Fra: Einar Aase
Sendt: onsdag 4. januar 2023 12:02
Til: Berit Vik
Emne: Vurdering av fasade - gbnr 239/17 - Eknes ytre

Det har no kome inn søknad om igangsetting på gbnr.239/17 – Eknes ytre, for oppføring av fritidsbustad. Tiltak ligg i spesialområde bevaring, og vi var på synfaring der tidlegare i fjor.

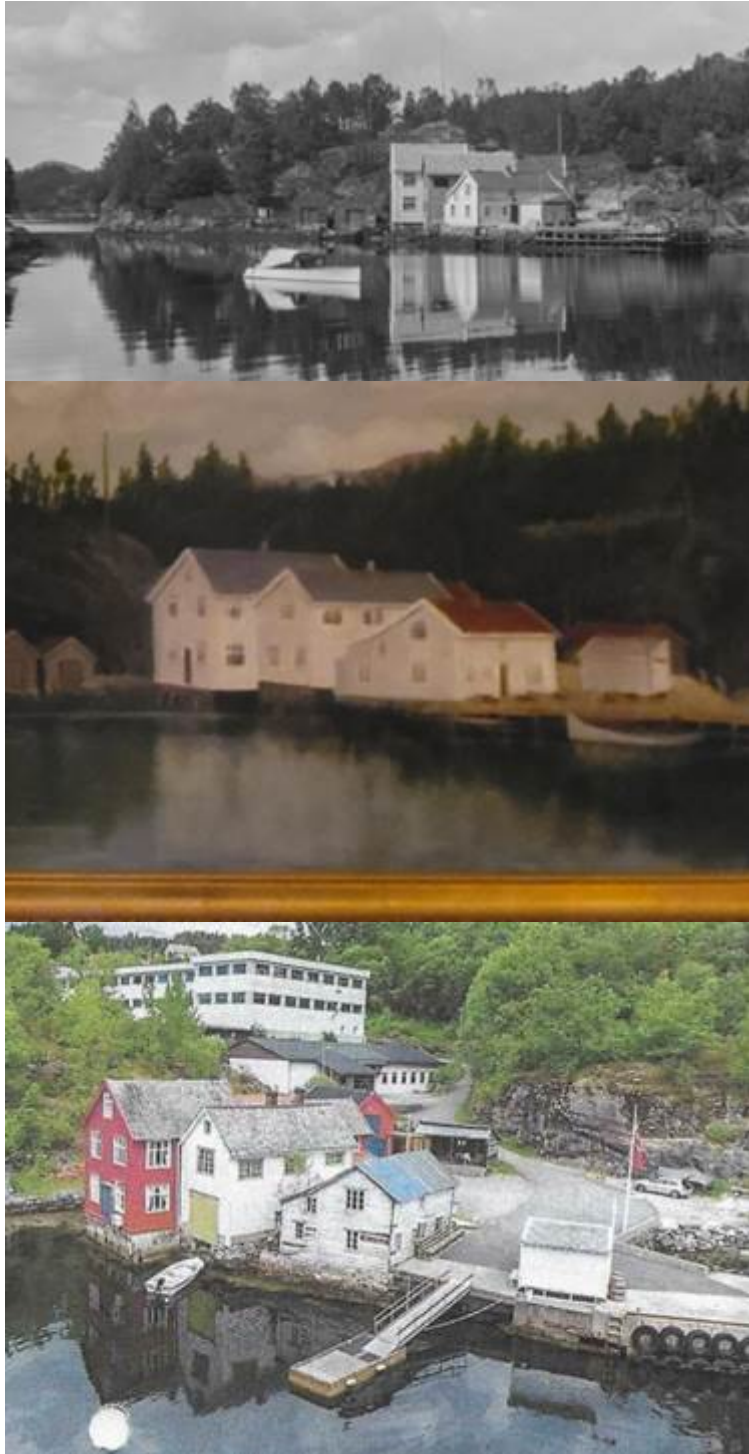
I uttale datert 24.08.2022 skriv dykk at det er ynskjeleg at bygg vert oppført identisk som opphavleg. Dykk sendte deretter nytt kulturminnefagleg fråsegn 12.12.2022, der dykk viser til tre alternativ for fasade, og kva for ein som er mest ynskjeleg. Òg i dette skrivet går det fram at ein ynskjer at bygg vert haldt med «fasadane slik dei opphavleg var». Forslaget dykk fremja som det beste alternativet var jamvel dette:

Det er no søkt igangsetting med følgjande fasade mot sjø:

Ut frå dokumentasjon vi har i tilknytning til byggesaka, er dette døme på fasaden slik den opphavleg var:

Ut frå det byggesak kan sjå, er fasade som er vist til i igangsetting i samsvar med dokumentasjon vi har for opphavleg bygg. Tenkjer du at dette er ei endring som medfører at fylkeskommunen må få dette tilsendt til ny uttale? Dette vil påverke saksgang i byggesak, så set pris på ei tilbakemelding om dette. Vedtak vil uavhengig av uttale bli sendt til klagevurdering til Vestland fylkeskommune.
